## Achtung!

### Normänderung der DIN EN 60335-2-53 für Sauna-Heizgeräte

#### Örtliche und elektrische Block-Darstellung

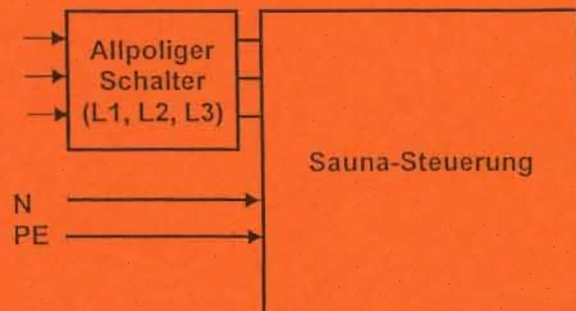
Ab dem 01.05.06 müssen bei **Neuanlagen** die Sauna-Heizgeräte mit einem **allpoligen Schalter** ausgerüstet werden. Dieser Schalter muss elektrisch direkt mit der Hausinstallation verbunden und gut für den Saunanutzer bedienbar sein.
